島根原子力発電所保安規定審査資料	
資料番号	TS-92 (改03)
提出年月日	2023年11月22日

島根原子力発電所2号炉

原子炉隔離時冷却系および高圧原子炉代替注水系の
低圧運転点における確認運転について

2023年11月
中国電力株式会社

図2-1 原子炉隔離時冷却系等の運転圧力範囲

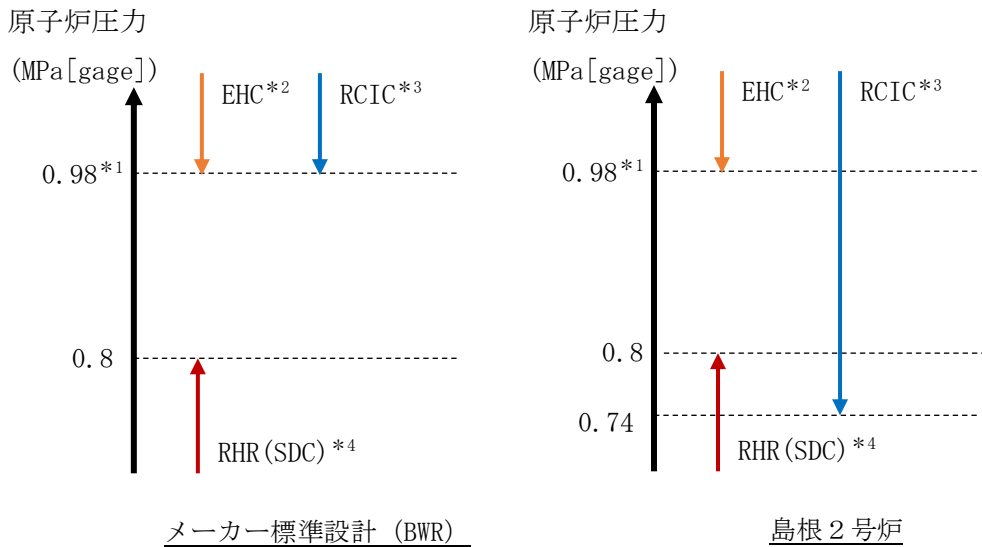
図2-1に、原子炉隔離時冷却系等の運転圧力範囲を示す。メーカーにおけるBWR標準設計では、原子炉隔離時冷却系の運転下限圧力は原子炉圧力 0.98MPa[gage]として設計されている。一方、残留熱除去系（停止時冷却モード）の運転上限圧力は原子炉圧力 0.8MPa[gage]として設計されており、0.8MPa[gage]から0.98MPa[gage]までの間は、原子炉隔離時冷却系及び残留熱除去系（停止時冷却モード）のいずれも運転圧力範囲外である。島根2号炉では、設計上の配慮として原子炉隔離時冷却系と残留熱除去系（停止時冷却モード）の運転範囲が重複するようにメーカー標準設計から見直し、原子炉隔離時冷却系の運転下限圧力を0.74MPa[gage]として設計している。

図 2-2 系統概要図 (原子炉隔離時冷却系)

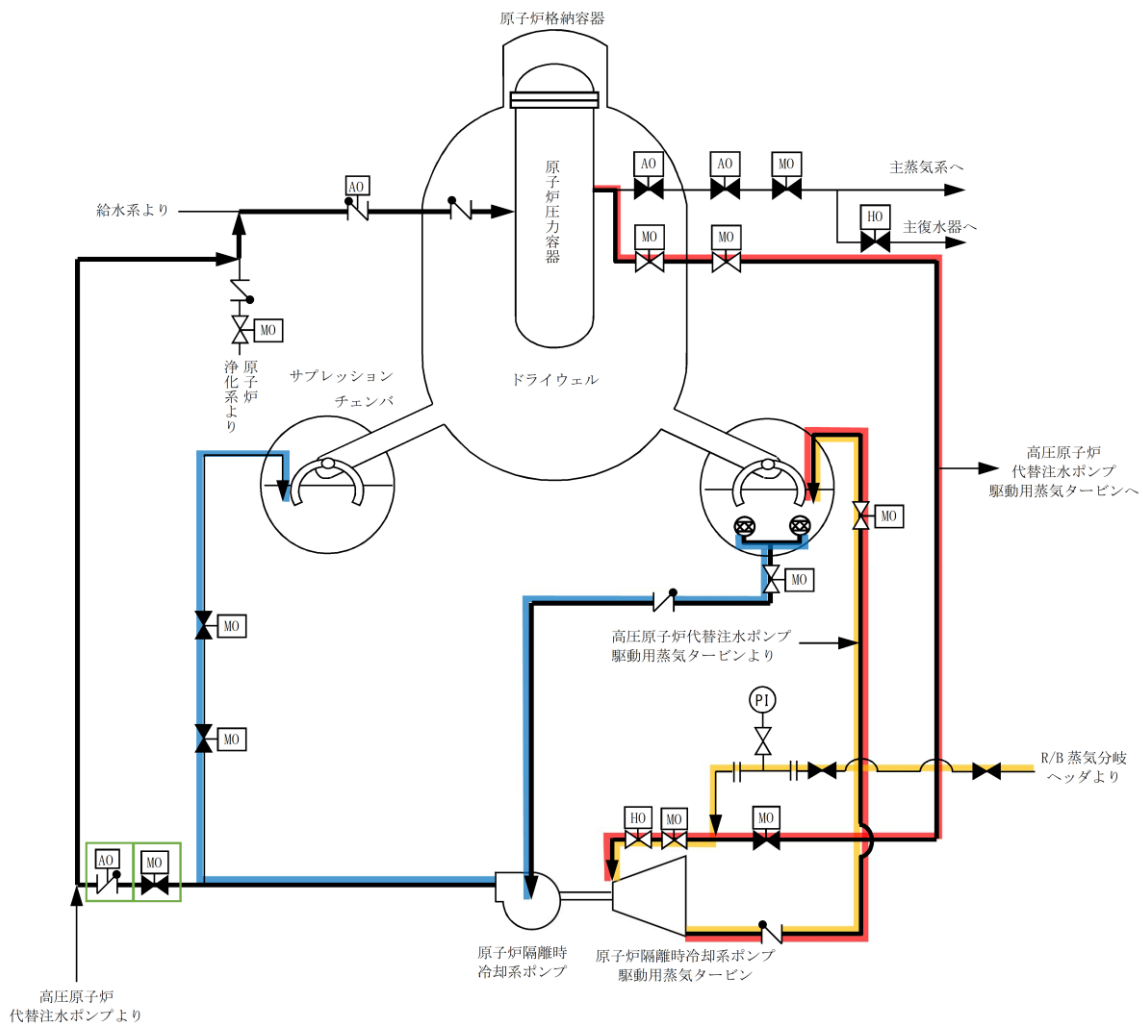
実条件とサーベイランス条件の比較を表 2-2 に示す。また、実条件及びサーベイランス条件での水および蒸気の流路を図 2-2 に示す。ここで、実条件における流路上で開閉が必要な弁のうち、サーベイランス条件での流路に含まれない弁については個別に動作確認を行うこととし、図 2-2 に対象弁を示す。なお、従来から実施している、主蒸気を用いた確認運転については、先行プラントとの実質的な相違は無い。

表 2-2 及び図 2-2 の通り、低圧運転点におけるポンプ性能の確認として所内蒸気を用いた確認運転を行い、蒸气流路の健全性の確認として従来から実施している運転点において主蒸気を用いた確認運転を行うことで、実条件と同等の試験が可能である。

図 3-1 系統概要図 (高圧原子炉代替注水系)

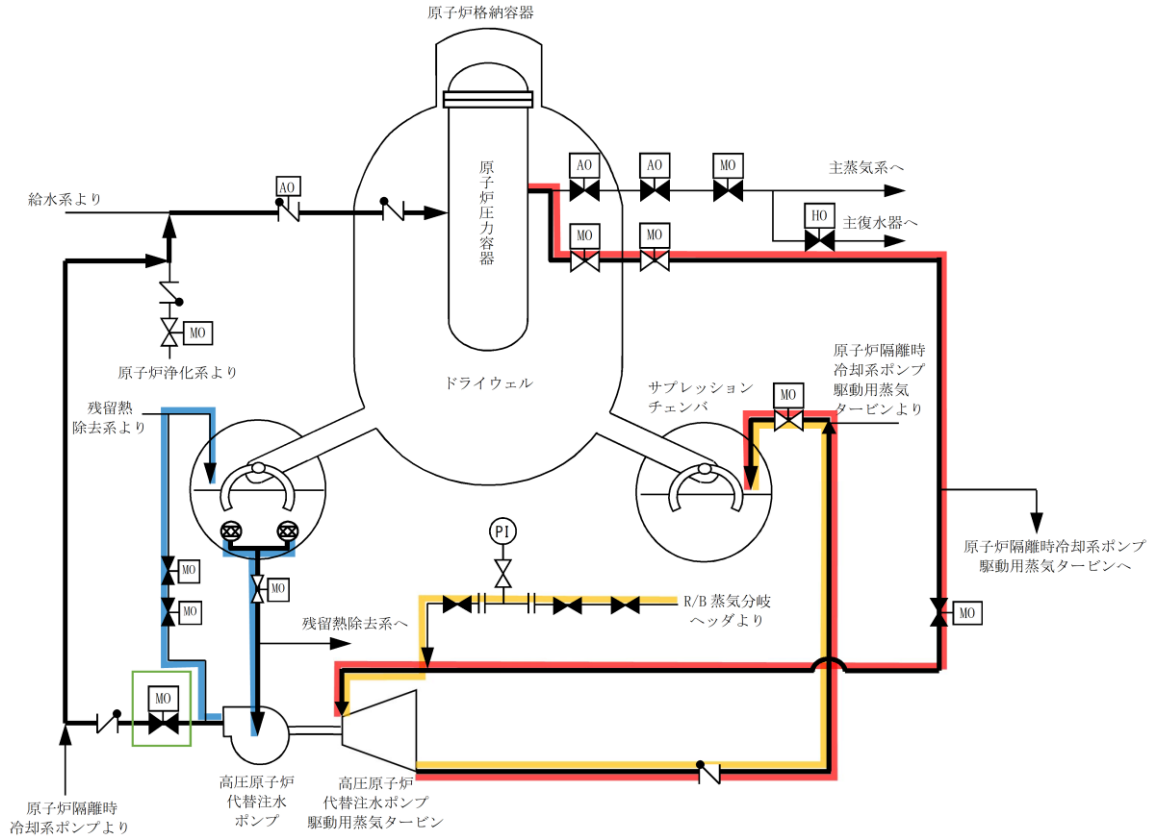
原子炉隔離時冷却系ポンプと同等設計である高圧原子炉代替注水系の高圧原子炉代替注水ポンプについても所内蒸気により、原子炉圧力0.74MPa[gage]相当での注水機能確認を行うこととする。高圧原子炉代替注水系の確認運転条件を表3-1に、サーベイランス時の水および蒸気の流路を図3-1に示す。ここで、実条件における流路上で開閉が必要な弁のうち、サーベイランス条件での流路に含まれない弁については個別に動作確認を行うこととし、図3-1に対象弁を示す。高圧原子炉代替注水系についても、原子炉隔離時冷却系と同様に、主蒸気を用いる試験および所内蒸気を用いる試験を組み合わせることで、実条件と同等の条件による試験が可能である。

確認運転条件
定事検停止時	<ul style="list-style-type: none">・主蒸気を用いた確認運転(0.98MPa[gage]相当)・所内蒸気を用いた確認(0.74MPa[gage]相当)
月例点検	<ul style="list-style-type: none">・主蒸気を用いた確認運転(通常運転圧力)
